DODATEK Č. 9 ke Smlouvě o dílo

uzavřené podle ust. § 2586 a násl. zákona č. 89/2012 Sb., občanský zákoník, ve znění pozdějších předpisů
„Rekonstrukce KD Slávie v Českých Budějovicích“

Rekapitulace změnových listů pro dodatek SoD č.9

HELIKÁLNÍ VÝZTUŽ TRHLIN VE ZDIVU ZÁPADNÍ FASÁDY
KULTURNÍ DŮM SLÁVIE

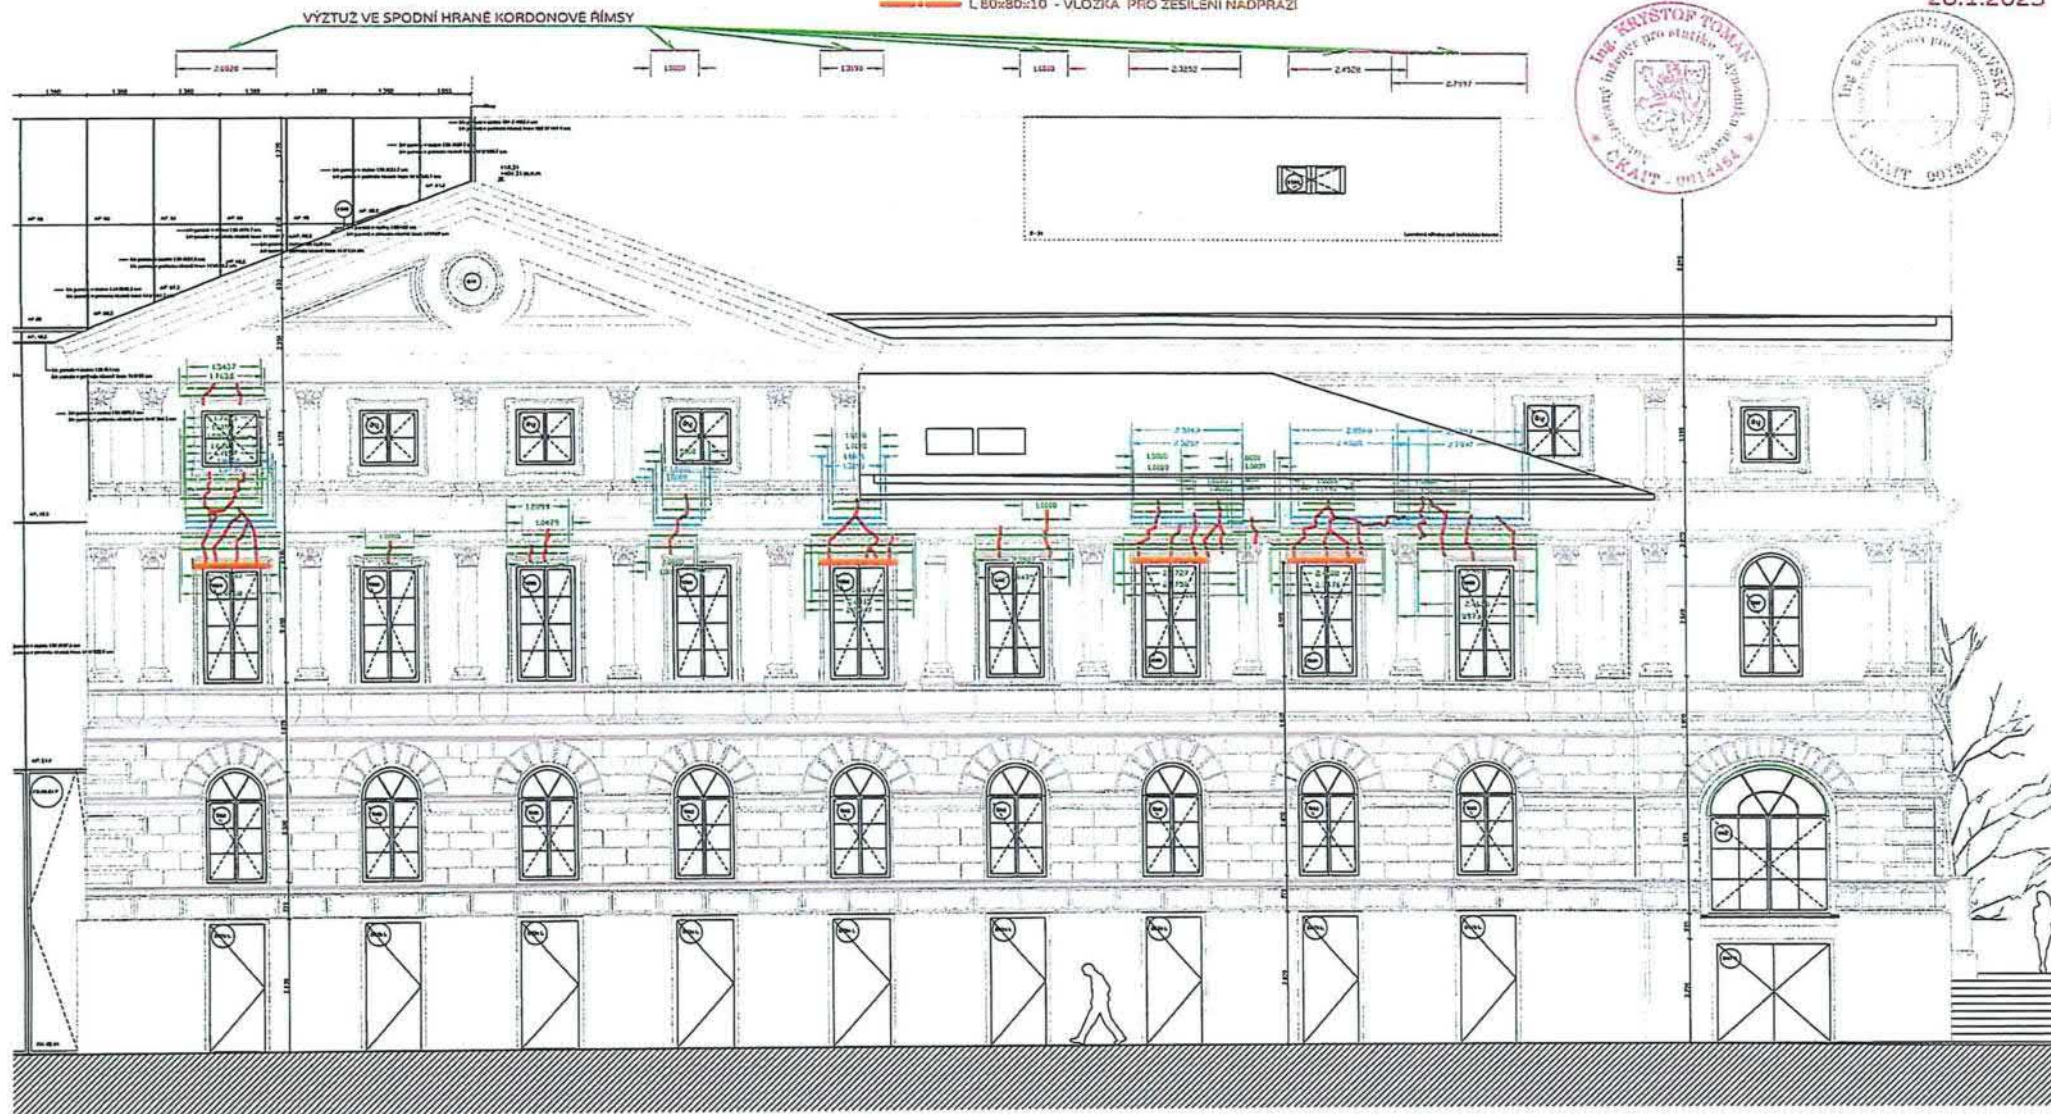
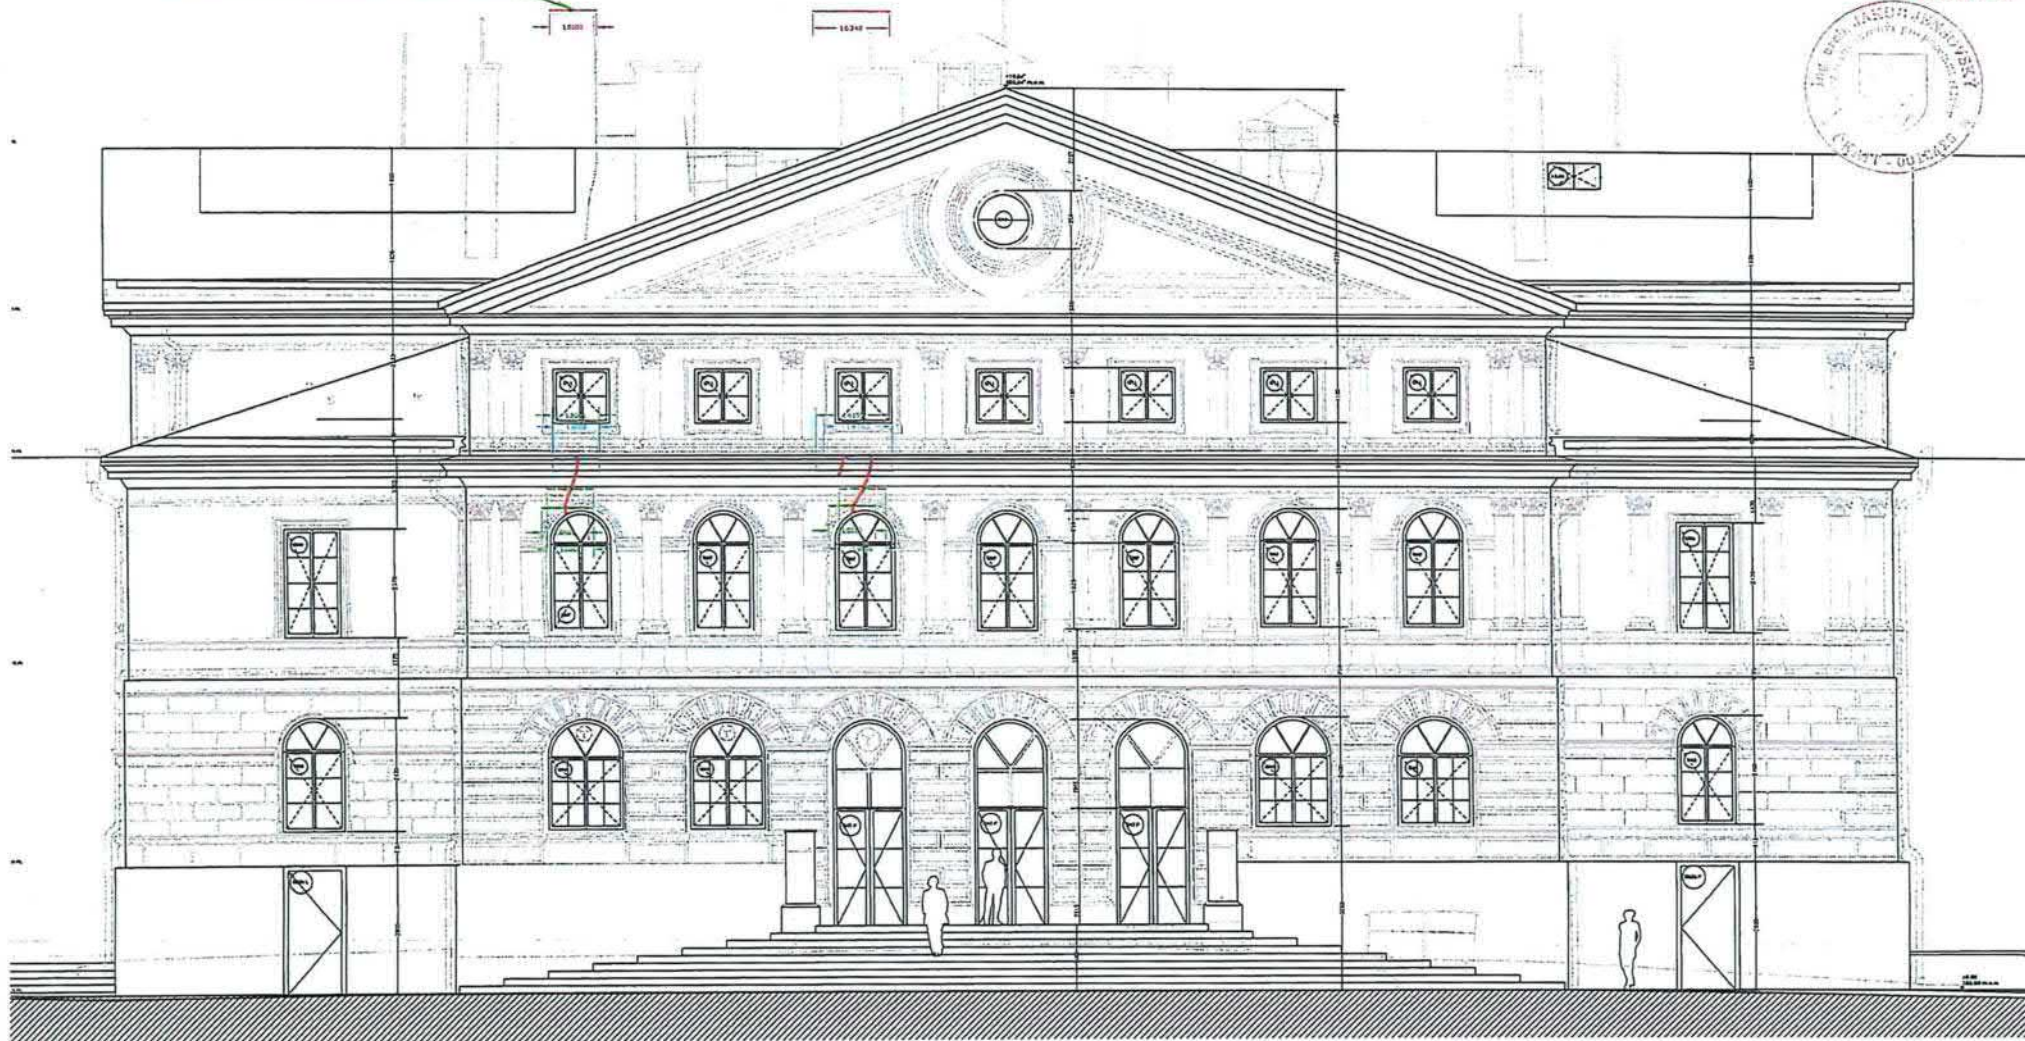
V průběhu stavby bylo zjištěno, že vedle velkých trhlin, které nebyly v rámci DPS řešeny, se především v severním a západním průčelí nachází i množství dalších trhlin, které se objevily v průběhu provádění odstraňování nánosů novodobých nátěrů. Rozsah trhlin byl lokalizován po důkladném očištění povrchu fasády z lešení. Hloubky a šířky trhlin především v severním a západním průčelí si vyžádaly posouzení statikem. Sanace trhlin v římse i mezi otvory tedy proběhne dle návrhu statika doplněním helikálních výztuží a doplněním ocelových překladů nad otvory. Jedná se o změnu vzniklou v důsledku okolností, které zadavatel jednající s náležitou péčí nemohl předvídat a nemění celkovou povahu veřejné zakázky. Nedostatečné technické řešení v DPS. *(specifikace změnového listu č. 105)*

- VYZNAČENÍ TRHLIN
- HELIKÁLNÍ VÝZTUŽ HELICAL VAH 12 mm DO MALTY MPC 60
- HV V HORNÍ HRANĚ ŘÍMSY
- L 80x80x10 - VLOŽKA PRO ZESÍLENÍ NADPRAŽÍ

VÝZTUŽ VE SPODNÍ HRANĚ KORDONOVÉ RÍMSY
